WYJAŚNIENIA TREŚCI SWZ

Dotyczy postępowania o udzielenie zamówienia publicznego prowadzonego w trybie nieograniczonym na zadanie pn. **Przebudowa skrzyżowania Al. Jana Pawła II i Al. Rzeczypospolitej w Gdańsku w zakresie komunikacji pieszo-rowerowej wraz z rozbiórką istniejącej kładki dla pieszych oraz budową nowych kładek pieszo-rowerowych w Gdańsku**

Sygn. postępowania 50/BZP-U.510.48.2025/MKL

Pytanie 37

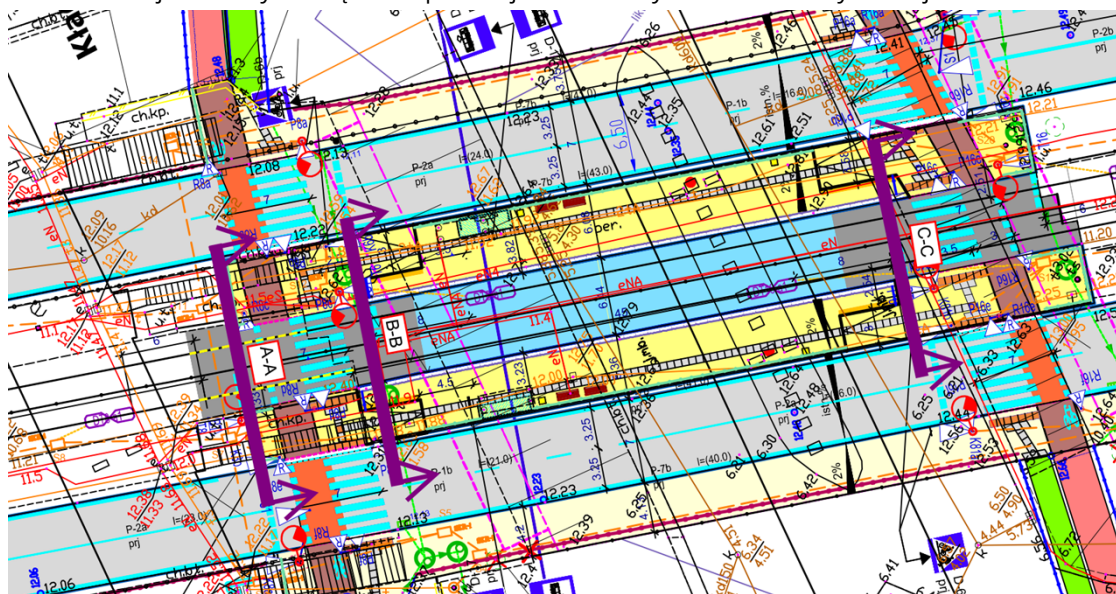
Prosimy o doprecyzowanie zakresu przebudowy torowiska tramwajowego i podanie jego oczekiwanej konstrukcji. Prosimy o dołączenie przekrojów normalnych w zaznaczonych miejscach.

Torowisko tramwajowe w zakresie istniejącej zabudowy pomiędzy szynami z kostki betonowej należy:

- 1) dla stref przejazdów rowerowych i chodników dla pieszych rozebrać i wykonać z nawierzchni z płyt gumowych stosowanych jako typowe konstrukcje dla przejść i przejazdów w torowisku należy zastosować takie rozwiązanie, aby uzyskać jedną płaszczyznę w strefie międzytorowej bez lokalizowania dodatkowych krawężników w strefie międzytorowej.
- 2) dla pozostałego zakresu zabudowy torowiska z kostki należy ją rozebrać, oczyścić tłuczeń w torowisku z zanieczyszczeń i uzupełnić tłucznem kamiennym 31,5-63 do wysokości istniejących podkładów.

Na etapie budowy należy uzgodnić szczegóły konstrukcyjne przebudowy torowiska a w tym rozwiązania techniczne przejść dla pieszych i przejazdów rowerowych.
